建筑施工安全监督限期整改通知书

迁建[安]限改字第 202019 号

建筑施工安全监督整改回复单

工程名称：迁安丽都景苑四期

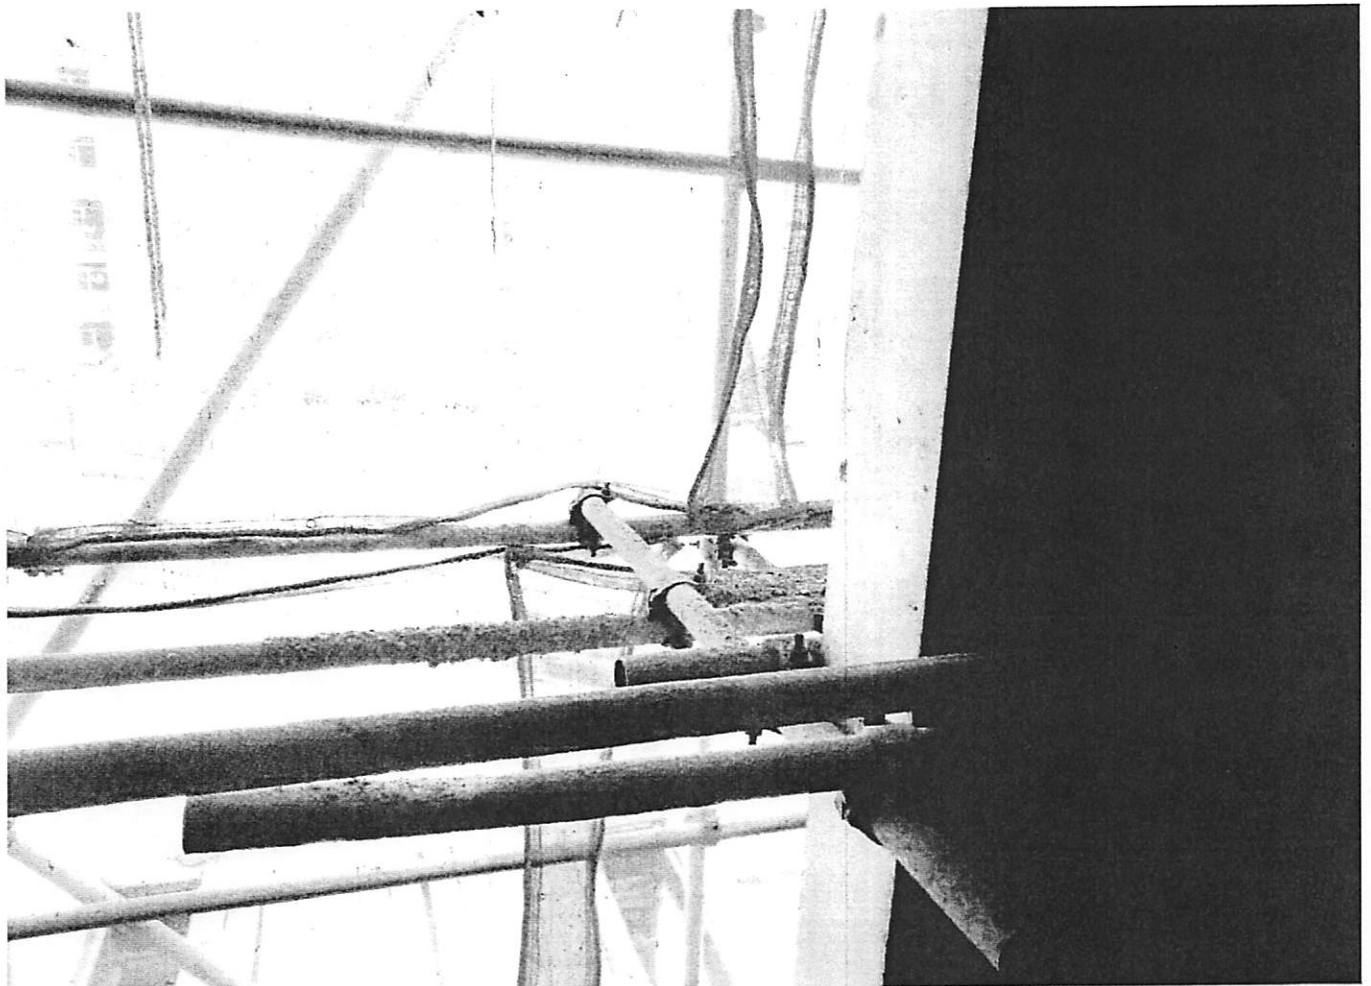
存在的问题	违反法律法规、规范标准、规范性文件名称条款
2#楼 1. 7层卸料平台兼外面抗限载标识牌,未满铺脚手板. 2. 悬挑脚手架钢梁未用钢丝绳吊钩,首层兜网部分破损 3. 10层模板支撑体系部分扫地杆缺失	“内业”期间内,安全监督

- 1、2#楼7层卸料平台已正确挂限载标识牌并按要求满铺脚手板。
- 2、2#楼悬挑脚手架钢梁已使用钢丝绳卸载，首层破损兜网已更换。
- 3、2#楼10层模板支撑体系扫地杆缺失部分已增加。
